Licitación Pública 04/2024

**"UNIDAD PENITENCIARIA N°08 – ALTO PERfil PIÑERO"
CONSTRUCCIÓN DE CUATRO MODULOS PENITENCIARIOS****CIRCULAR N°5 - CON CONSULTA**

DETALLE ALCANTARILLA TIPO 2

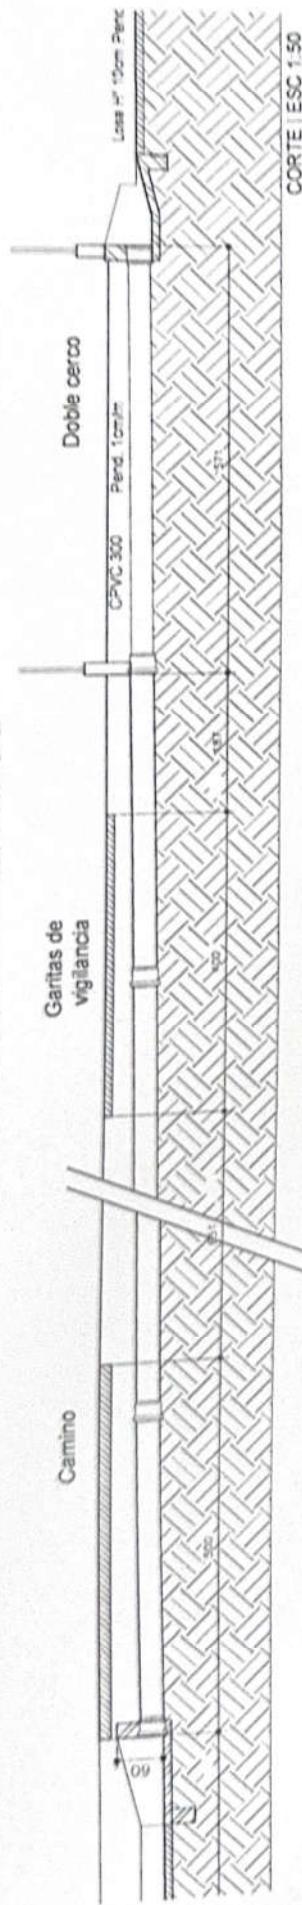
1. Rubro 16: Instalación desagües pluviales.
 - a) En que ítem deben incluirse las tareas para la ejecución de bases de HºAº de 80cm. Ya que en circular N°2 - Respuesta N°4, no queda claro.
 - b) Especificar medidas o detalle de la alcantarilla tipo 2.
2. En planos 03-PE GOB M-CA01, 03-PE PT-CA01 y 03-PE PT-CA02 figura equipamiento de Sillas, Basureros y Eq. para sanitarios. Indicar en que ítem deben considerarse dichos elementos.

- 1 a) Se reitera, corresponden al ítem 16.13 Alcantarillas Tipo 1.
b) Se adjunta plano 03_PE GMA - IS P01 ANEXO A con detalle alcantarilla Tipo 2.
- 2 Estos equipamientos no serán incluidos en la presente licitación.
